Oggetto: ID VIP: 7771. Progetto per la realizzazione di un impianto agrovoltaiico della potenza nominale pari a 96,83 MW, da realizzarsi nel Comune di Ascoli Satriano (FG), in località contrada Perillo, e delle rispettive opere di connessione alla rete, da realizzarsi anche nel Comune di Melfi (PZ). (di seguito "Progetto"). **Osservazioni al parere del Ministero della Cultura prot. n. 10855 del 13.6.2023.**

- CONTRODEDUZIONI PARERE NEGATIVO MIC 0010855

1.1 CONTRODEDUZIONI PARERE NEGATIVO MIC 0010855 DEL 13.06.2023

Figura 3: Buffer di 500m dal Tratturello Cerignola-Melfi (retino viola) rispetto all'area dell'impianto di produzione (retino giallo)

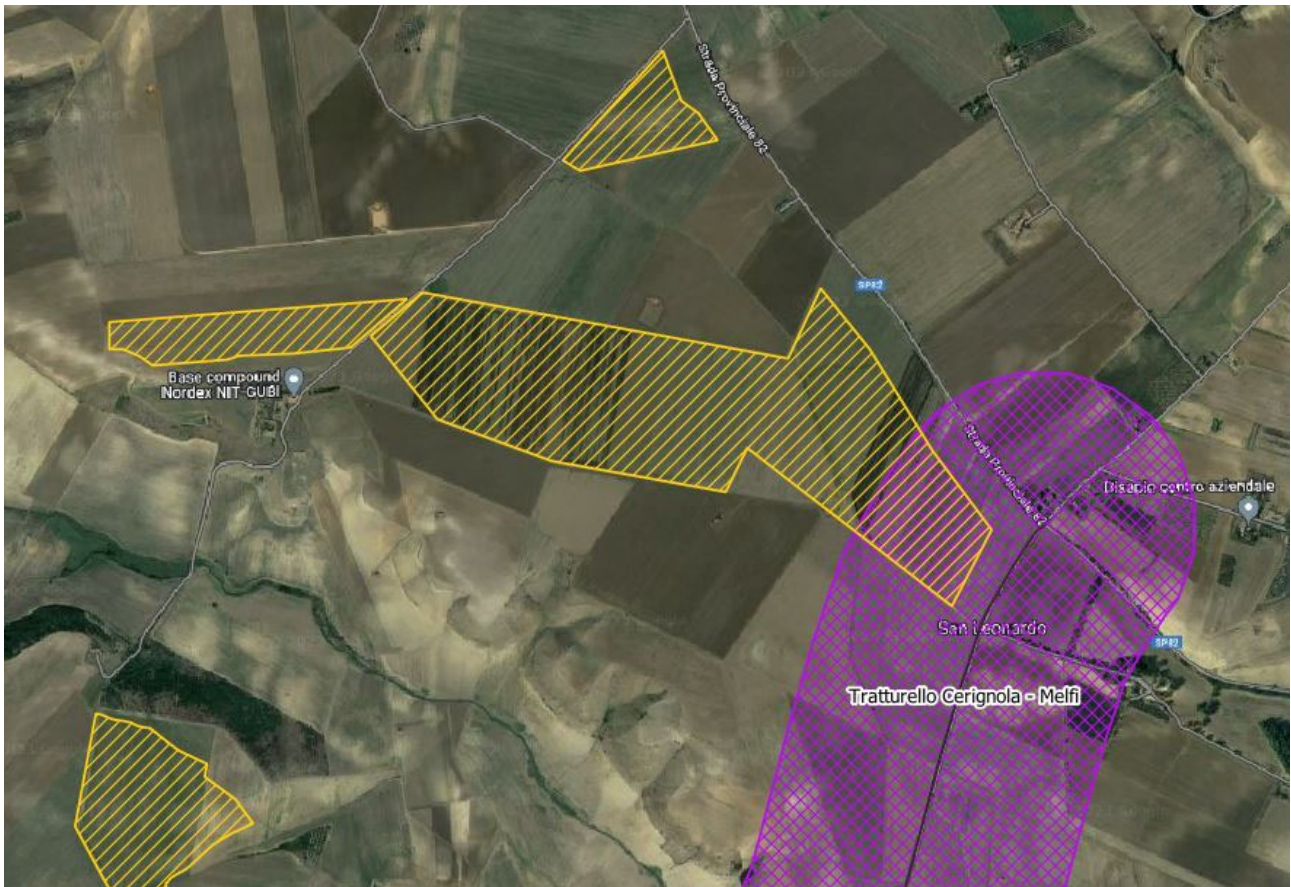
Sulla scorta delle considerazioni e delle ipotesi formulate, ai fini della definizione delle aree idonee ai sensi della lettera c-quater, in Figura 3 si riporta il previsto buffer di 500m solo dal tratturo n.57: “Tratturello Cerignola – Melfi”.

Da Figura 3 si evince che parte dell’area dell’impianto di produzione, precisamente corrispondente ad un’estensione di circa 13,2 ettari, non ricade in area idonea ai sensi della definizione della lettera c-quater. Le restanti aree dell’impianto di produzione ricadono invece in area idonea ai sensi della lettera c-quater del c.8 dell’art. 20 del D.Lgs. 199/2021.

Figura 4: Buffer di 500m dall'aerogeneratore a sud-est del sito di impianto (retino verde) rispetto all'area dell'impianto agrivoltaico (retino giallo)

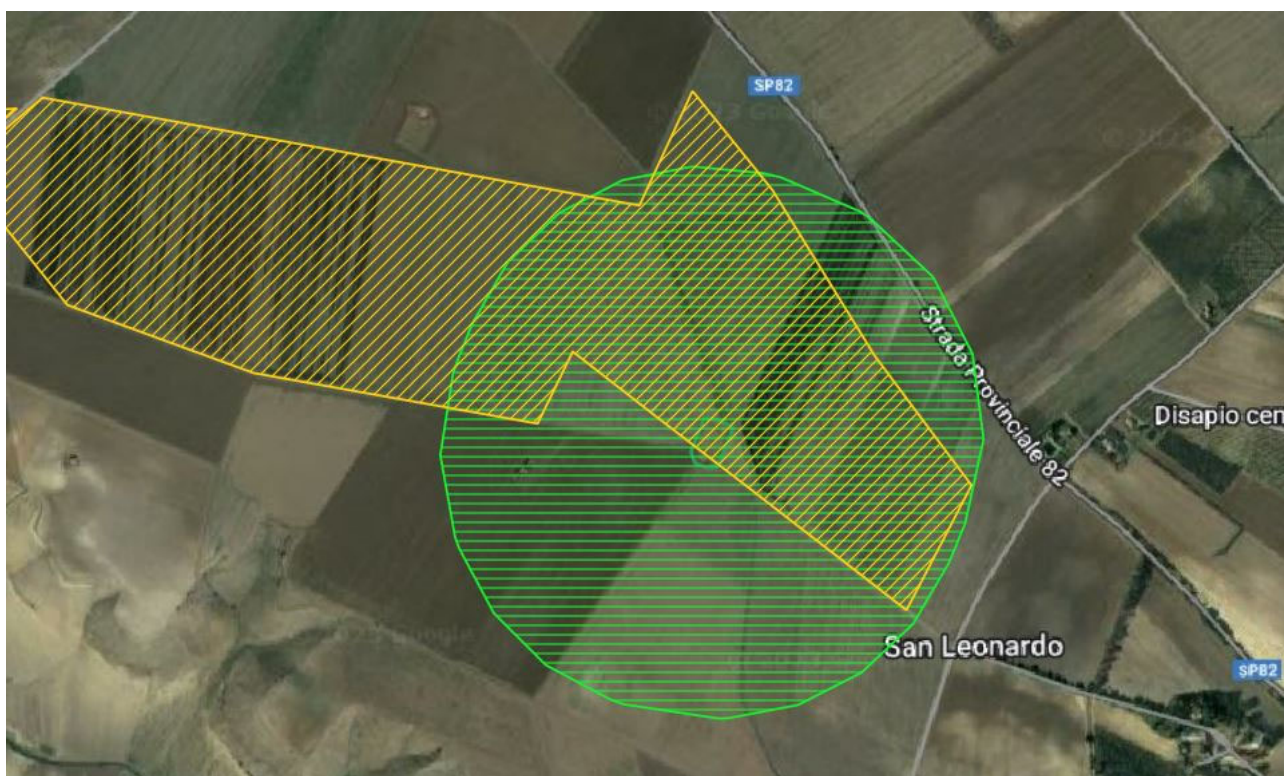
Premesso quanto sopra, ai fini della verifica dell'idoneità dell'area ai sensi della lettera c-ter, in Figura 4 si riporta il buffer di 500m dalla porzione di suolo occupata dalla piazzola dell'aerogeneratore, classificata catastalmente come categoria D/1, "Opificio".

L'area coperta dal buffer di 500m dall'aerogeneratore, considerato alla stessa stregua di un impianto industriale ai fini dell'applicazione della lettera c-ter del comma 8 dell'art. 20 del D.Lgs. 199/2021 (come chiarito dal riscontro del MASE), è ritenuta area idonea per la realizzazione dell'impianto fotovoltaico in area agricola, come il caso di specie.

Figura 5: sovrapposizione del Buffer di 500m dal Tratturello Cerignola-Melfi (retino viola) col Buffer di 500 m dalla WTG esistente (retino verde), rispetto all'area dell'impianto di produzione (retino giallo)

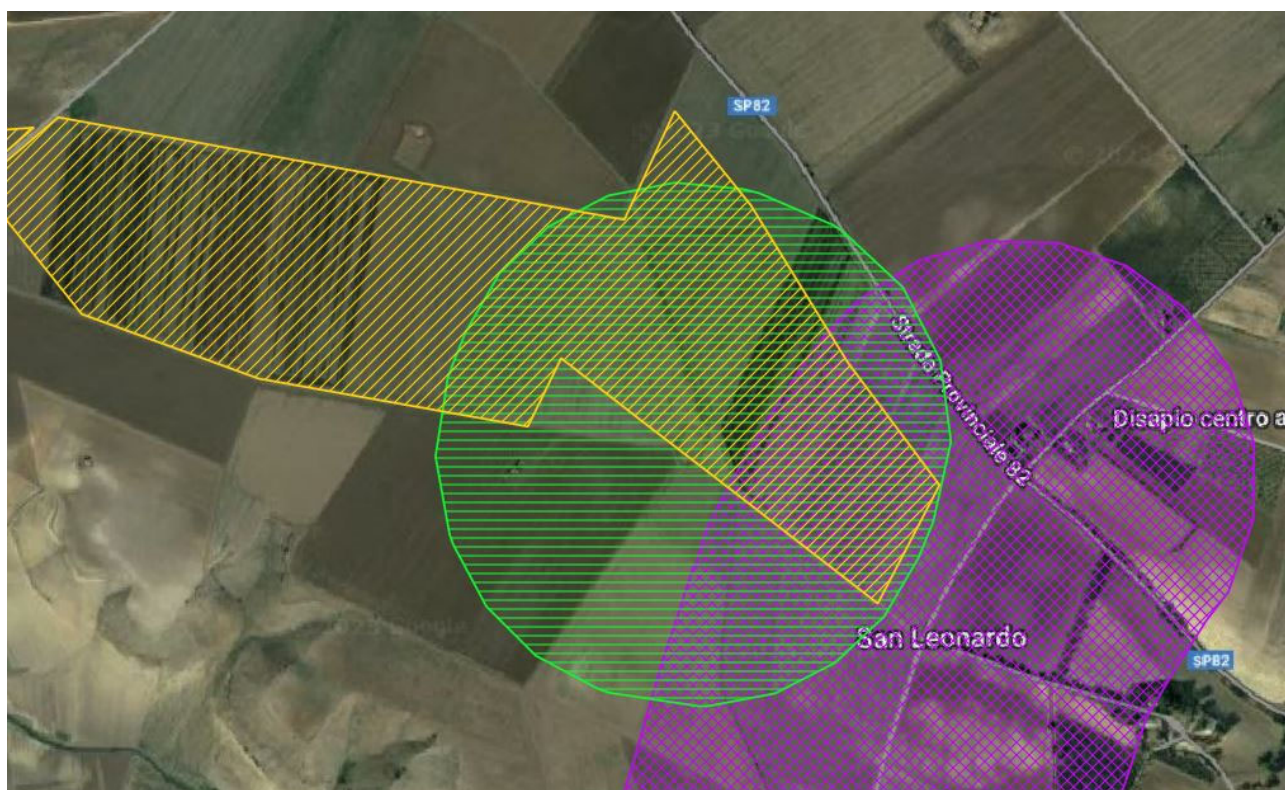
Sovrapponendo il buffer di 500m dal Trattarello Cerignola – Melfi, che rappresenta la porzione di area da escludere per la definizione dell'area idonea ai sensi della lettera c-quater, con il buffer di 500m dall'aerogeneratore esistente, che rappresenta la porzione di area da ritenere idonea per l'impianto

fotovoltaico, si osserva che il buffer di 500m dalla WTG ricomprende interamente la porzione di area di impianto di produzione interessata dal buffer del tratturello.

Pertanto, dal combinato disposto delle lettere c-ter e c-quater, l'area che risulta da escludere dall'area idonea ai sensi del c-quater, risulta comunque area idonea ai sensi del c-ter.

Ne si deduce che l'intera area individuata per l'impianto di produzione agrivoltaico può essere ritenuta idonea ai sensi dell'applicazione delle lettere c-ter e c-quater dell'art. 20 comma 8 del D.Lgs. 199/2021.
